Veřejná zakázka: „ČOV Lechovice“, ev.č. Z2017-033396

Věc: Vysvětlení zadávací dokumentace č. 2

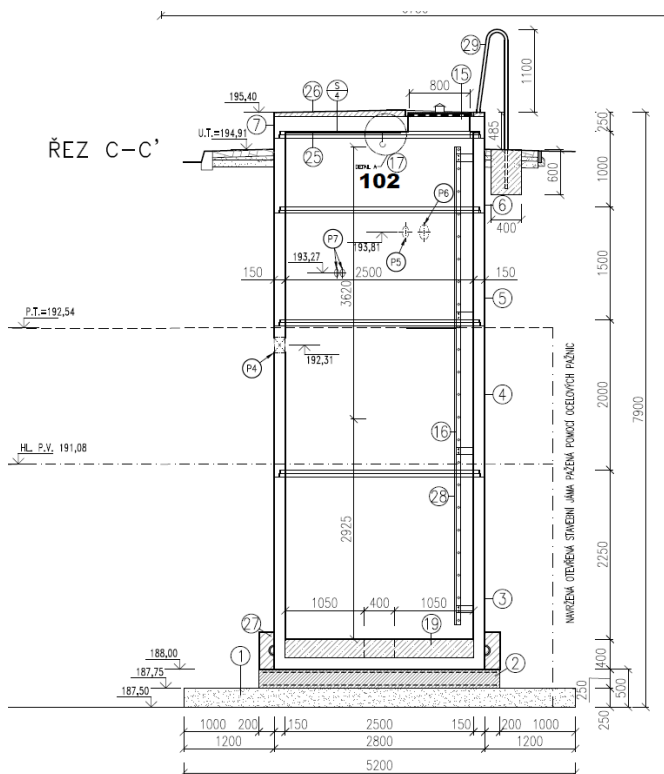
Dle Technické zprávy je uvedeno, že žebřík má být kompozitový

Dle výkazu výměr a výkresové dokumentace je požadován žebřík nerezový a bez ochranného koše.

Žádáme o upřesnění jaké komponenty a materiál žebříku je požadován.

V technické zprávě došlo k omylu. Správně je varianta dle výkresové dokumentace a výkazu výměr, tj. nerezový žebřík bez ochranného koše s pojezdem pro bezpečnostní systém.
